Nota van beantwoording zienswijzen ontwerp uitwerkingsplan Offem Zuid, derde fase

d.d. 9 februari 2021

4.1.2 Planverbeelding

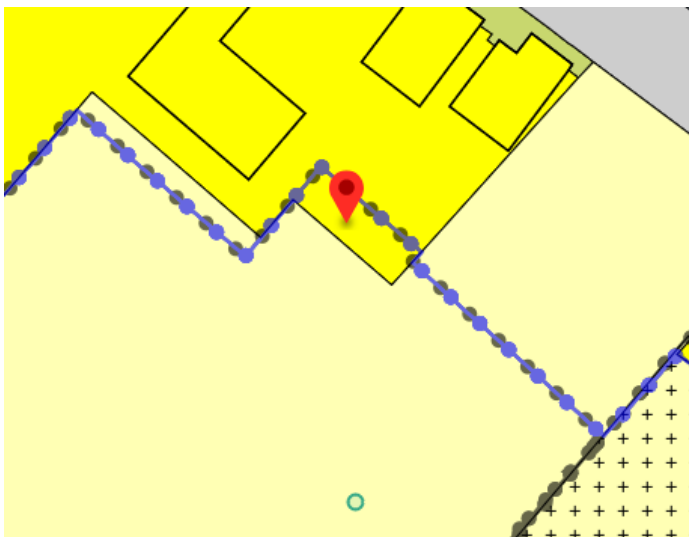
- De onderstaande gronden met de bestemming 'Wonen' (waar de rode 'marker' in staat) worden uit het uitwerkingsplan verwijderd.
